Mission régionale d'autorité environnementale
ÎLE-DE-FRANCE

**Avis délégué
sur le projet de parc d'activité Veellage à Achères
et Conflans-Sainte-Honorine
(Yvelines)**

**Avis n° 012992/A P et 013624 /A P
du 13/05/2026**

Illustration 3- Réseau routier et zone d'étude trafic (Étude d'impact, p. 181-189)

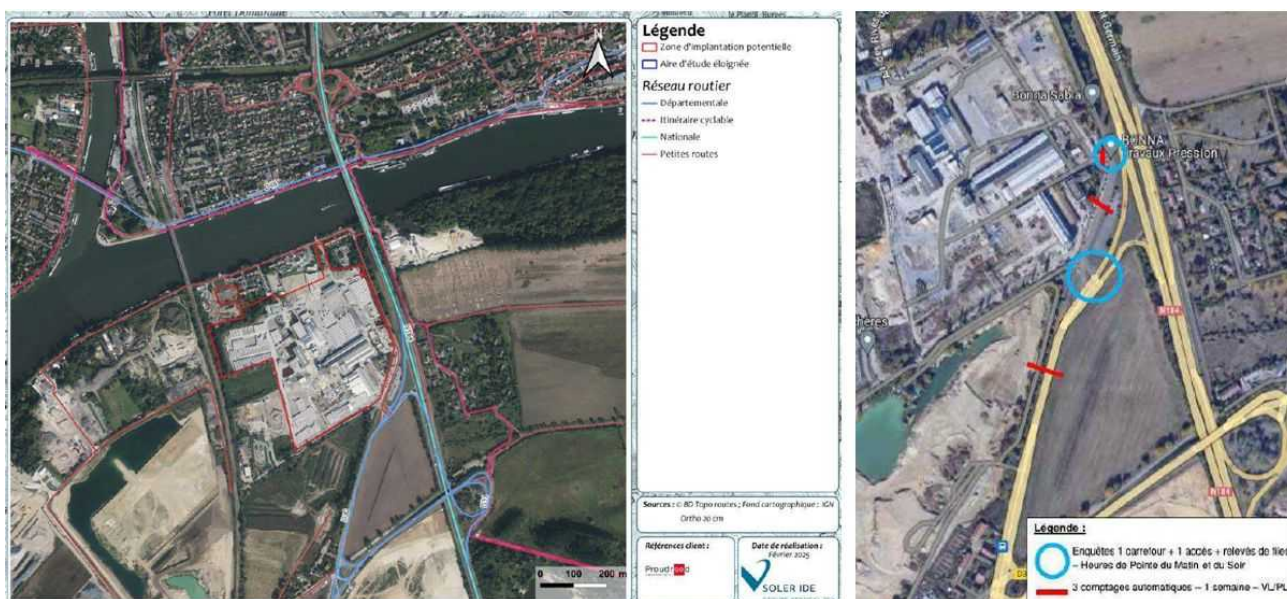
En phase exploitation à l'horizon projet 2035, l'étude prend en compte les données du projet du port « PSMO » en utilisant des résultats de l'enquête publique de 2020 (Pièce PA14_5_1, p. 18), sans les données sources, et sans actualisation. En conséquence, l'augmentation limitée du trafic VL (+ 8 % par rapport à aujourd'hui, p. 280) doit être justifiée. Les autres éléments de l'étude ne prennent pas en compte le projet PSMO, le tableau présenté en conclusion non plus (p. 292). De plus, ce tableau semble mélanger des données en jours ouvrés (TMJO - cinq jours) ou sur la semaine entière (TMJ - sept jours), ne permettant pas la comparaison du projet par rapport à l'état initial.

Le pétitionnaire indique que les 1 090 salariés prévus engendreront une forte hausse du trafic, de 2,8 % (RD 48 au nord de la Seine) à 25 % (RD 30 au sud projet) soit 2 630 véhicules/jour supplémentaires (p. 288). En heure de pointe, le carrefour actuellement aménagé en carrefour à stop sera saturé, et pourrait engendrer des remontées de files sur la section courante de la RN 118. Une étude a été réalisée avec l'hypothèse du réaménagement en carrefour giratoire (p. 291). L'Autorité environnementale note que le projet PSMO prévoyait aussi le réaménagement de deux giratoires sur la RD 30 en lien avec les collectivités¹⁶, et invite le maître d'ouvrage à prendre en compte ces éléments dans l'étude de trafic le cas échéant.

Par ailleurs, l'étude trafic ne prend pas en compte les mouvements dans la journée (visite clients, livraisons, p. 280). alors que le nombre de rotations par jour est fondamental dans le cadre d'activités logistiques. Par ailleurs, le projet ambitionne de « profiter de l'accessibilité multimodale du site (routière, ferroviaire et fluviale) pour maximiser les flux » (p. 31), mais ni le trafic ferroviaire ni le trafic fluvial ne sont étudiés dans l'étude.

(3) L'Autorité environnementale recommande de préciser dans l'étude trafic les hypothèses de génération du trafic à l'horizon projet, en y incluant les rotations de véhicules et le trafic des projets à proximité (dont le PSMO) et les hypothèses de trafics fluvial et ferroviaire.

Illustration 4- Cartographie des concentrations en NO_2 modélisées- État Actuel 2024 et état projet 2034 (Pièce PA14_8_1, p. 52-53)

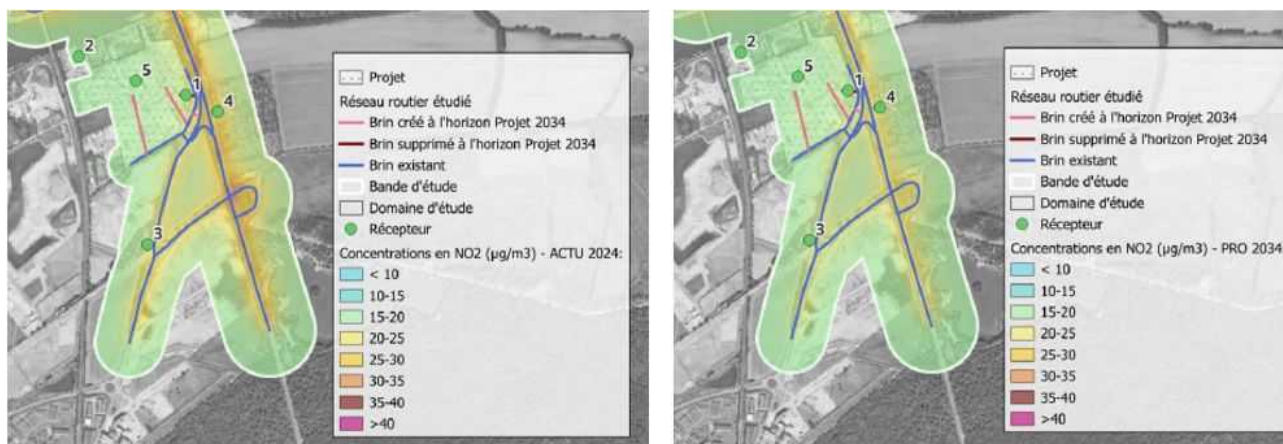
L'étude prévoit que le projet entraînera une augmentation de 9,5 % des distances parcourues par rapport à un scénario sans projet (p. 301). Les émissions sont ensuite calculées pour modéliser les concentrations en polluant (p. 302-303). À l'horizon projet, les différences avec et sans projet ne sont pas significatives (Pièce PA14_8_1, tableau p. 54).

L'Autorité environnementale rappelle néanmoins que l'étude sur la qualité de l'air a été réalisée sur la base de l'étude de trafic et qu'elle devra être actualisée après la révision de cette dernière.

Illustration 6- Cartographie des impacts sur le sol toutes campagnes hydrocarbures aliphatiques à gauche, aromatiques polycycliques à droite – 24 m NGF, soit environ 2 m de profondeur. (Pièce PA14_6_1 p. 264 Plan de conception des travaux).

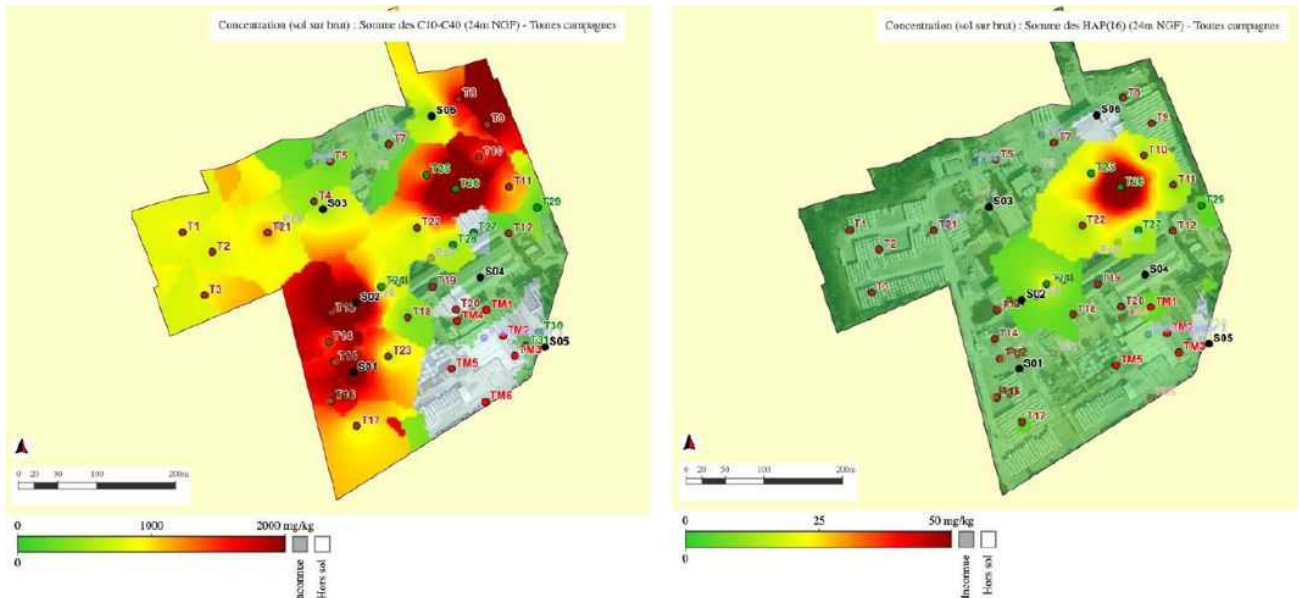
Les travaux de dépollution prévus dans l'étude d'impact sont les suivants : « *mettre en place une ventilation mécanique continue au sein du sous-sol ou de l'ajout d'un vide de construction [...] pour les sols impactés en métaux uniquement, la réalisation d'un simple recouvrement par des terres saines* » et « *l'excavation des terres impactées selon la faisabilité technique* » (p. 299). Ces travaux ne sont pas conformes aux mesures préconisées par le bureau d'étude qui prévoient la suppression des pollutions concentrées qui sont présentes sur les schémas conceptuels.

En outre, l'Autorité environnementale souligne que la mesure « éviter l'infiltration des eaux au droit des zones polluées » est contradictoire avec la création, dans le projet, d'une zone dédiée à cette infiltration (le jardin de pluie central), ainsi que des noues.

- de fournir en annexe l'ensemble des études sites et sols pollués, y compris le plan de gestion, pour la bonne information du public ;
- d'indiquer à quoi se rapportent les valeurs de référence utilisées, et d'utiliser une limite de quantification adaptée aux valeurs de références ;
- de présenter les mesures de gestion de la pollution effectivement retenues et de réaliser un schéma conceptuel de l'état initial et à l'horizon projet en conséquence ;
- de réaliser une analyse des risques résiduels pour les usagers du site, en y incluant les enfants de la crèche ;
- de réaliser les diagnostics nécessaires à l'évaluation du potentiel de réemploi des terres excavées pour réduire les incidences environnementales du projet.

Illustration 8- Extrait du plan de prévention des risques inondations. La majeure partie du site est en bleu ou vert, c'est à dire d'aléa modéré à fort (0 à 2m de hauteur d'eau), seul le quai est concerné par un aléa supérieur à 2 m. La photo a été prise sur site (PPRI p. 104 et photo p. 147).

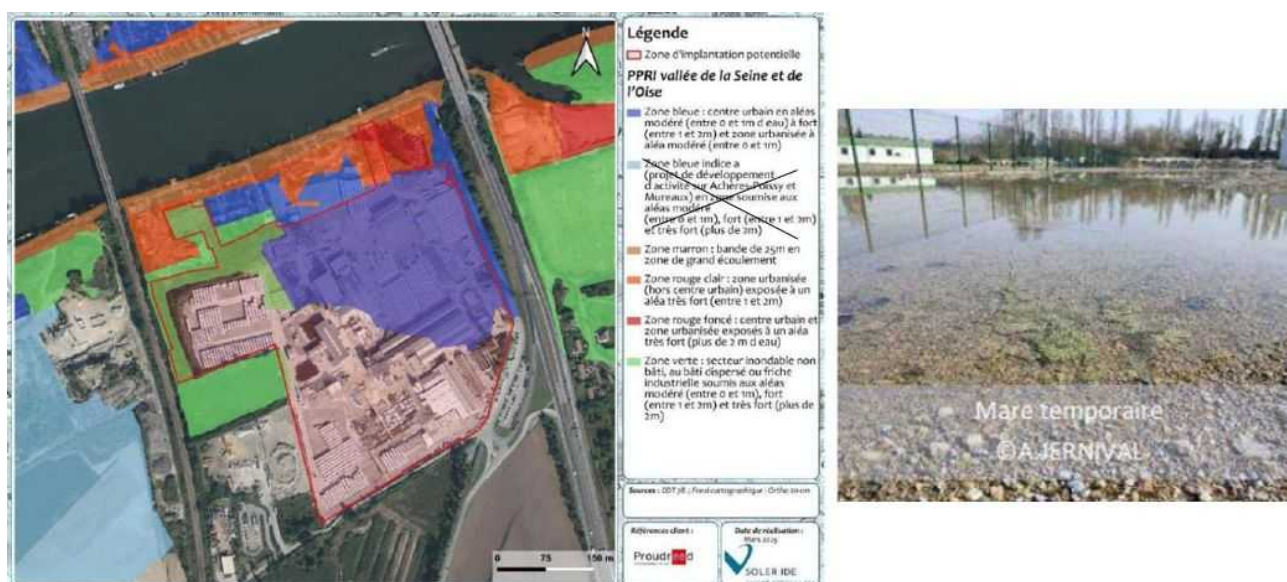
Pourtant, le pétitionnaire indique que « le projet sera sans incidence sur l'aggravation du risque inondation. » (p. 258) alors qu'aucune étude hydrologique n'est présentée pour étayer cette absence d'incidence. Quelques éléments supplémentaires figurent dans la pièce « gestion des eaux pluviales », notamment, « la gestion des eaux pluviales jusqu'à la trentennale²⁴ est viable via une gestion par infiltration seule des eaux pluviales » (Pièce PA14_10_1, p. 16).

(5) L'Autorité environnementale recommande de justifier l'absence d'impact du projet sur le risque inondation .
